## **Bebauungsplan „Zur Kiesgrube“ der Stadt Schweich** **Änderung externer Ausgleichsmaßnahmen**

### Externe vorgezogene Ausgleichsmaßnahme CEF 1

### Externe vorgezogene Ausgleichsmaßnahme A1

Ersatzpflanzung B-Plan Zur Kiesgrube (CEF-Maßnahme):  
Entwicklung einer Leitstruktur für Fledermäuse

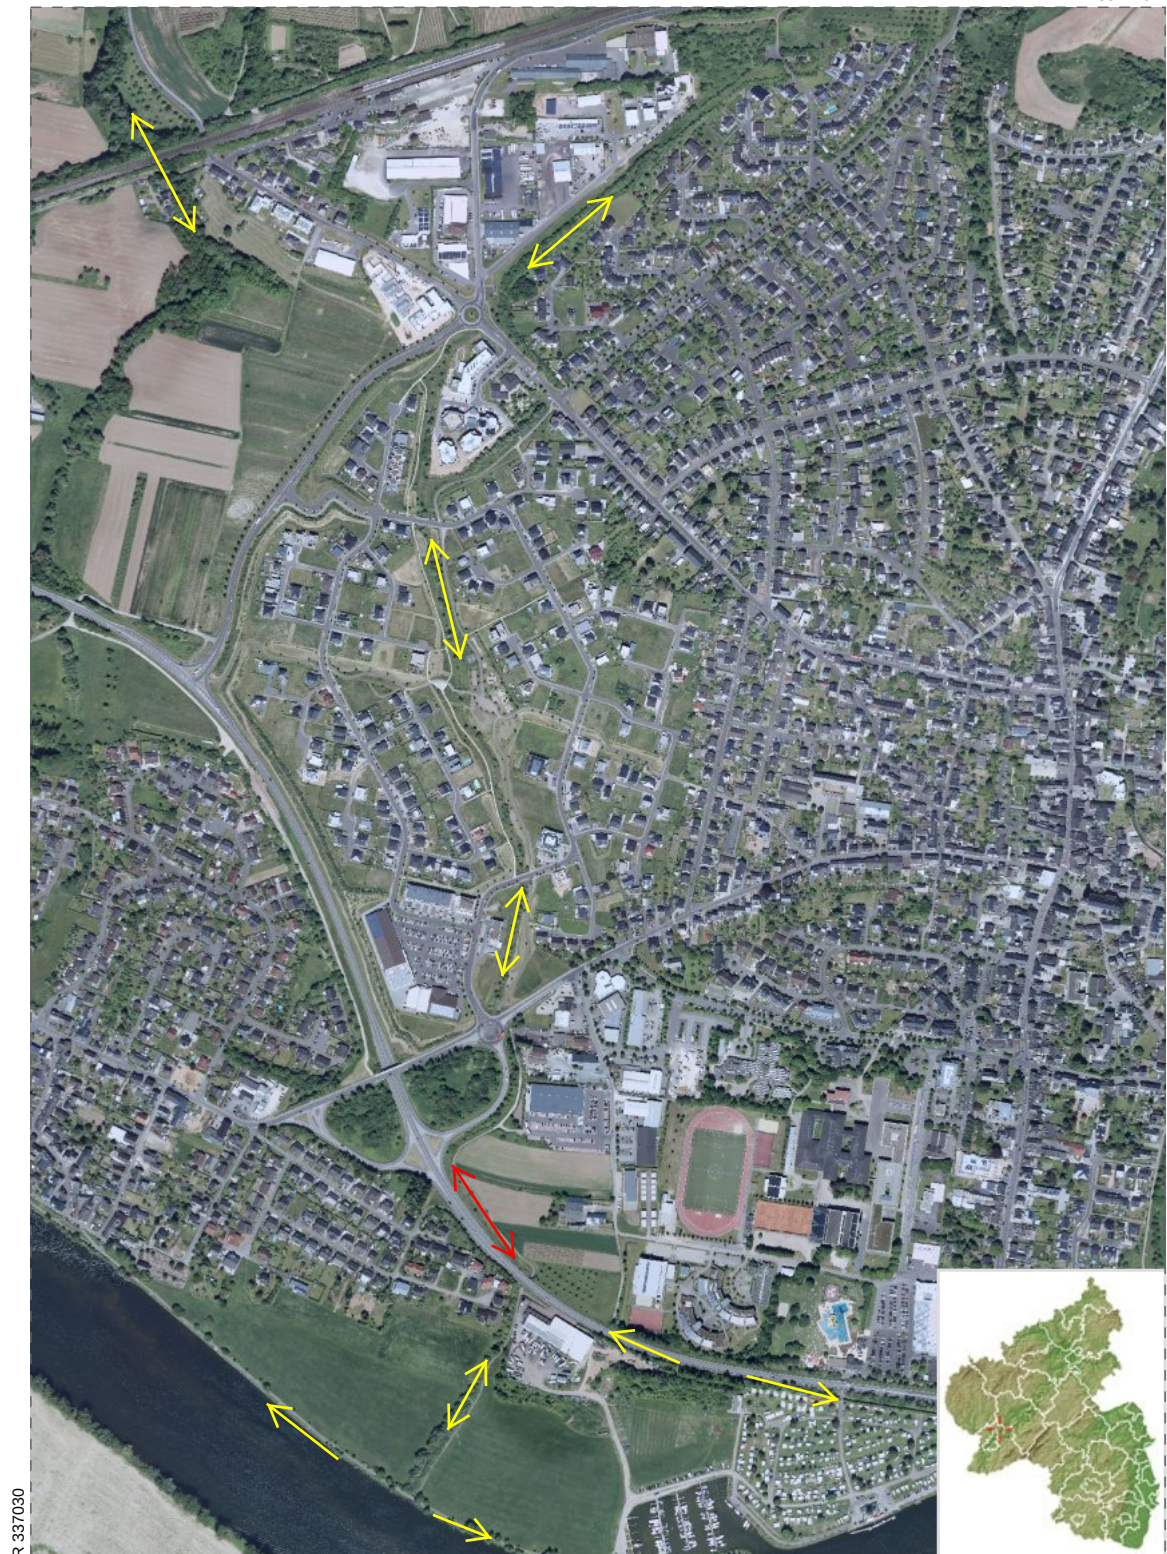
Nicht umgesetzt werden kann die Pflanzung von 4 Vogelkirschen, 6 Obstbäumen, und Strauchhecken.

Ziel der Maßnahme ist es, im Siedlungsraum Schweich eine Leitstruktur für Fledermäuse von der Mosel durch die Ortslage zum Meulenwald zu stärken und zu entwickeln. Mit der neu gewählten Baumpflanzung entlang des Ermesgrabens, parallel zur B53, wird eine Lücke in der Vernetzung der Bereiche Campingplatz/Gymnasium über den neuen Grünzug Ermesgraben bis Merzbach/Lärmschutzwand Madell III geschlossen (s. a. Anlage 1 und 2).

Im Bereich der B 53 mit den dort gewachsenen Siedlungsstrukturen gibt es bereits Kollisionsrisiken für Fledermäuse, die auf Grund der bestehenden Infrastruktur derzeit ohne weiteres auch nicht vermeidbar sind. Durch die neue Anpflanzung parallel zur Straße, wird dieses Kollisionsrisiko nach augenscheinlicher Einschätzung mit hoher Wahrscheinlichkeit jedoch nicht signifikant erhöht. Die Funktion parallel zur Straße wird verbessert.

Hierfür wurde vom Büro für Landespflege, Dipl.-Ing. Egbert Sonntag, in Abstimmung mit der Unteren Naturschutzbehörde bei der Kreisverwaltung Trier-Saarburg und fachlicher Begleitung von Frau Dipl.-Biologin Birgit Gessner eine Ersatzmaßnahme entwickelt und abgestimmt.

Damit dies auch kurz- bis mittelfristig Erfolg hat, sind Bäume in einer angemessenen Qualität zu wählen, die sich wegen ihrer Größe auch direkt in die bestehende Strukturen einfügen. Großkronige Bäume, 4x verpflanzt als Hochstamm, sind hierfür geeignet. Der Anwuchs und fachgerechte Entwicklung der Bäume ist ebenfalls zu gewährleisten und durch eine min. 3-5 Entwicklungspflege sicherzustellen.

Ersatzpflanzung B-Plan Zur Kiesgrube (CEF-Maßnahme) Gemarkung Issel Flur. 6,  
Nr. 40/5, 50/3, 79/1 entlang Ermesgraben: 12 St. Alleebäume, Hochstamm,
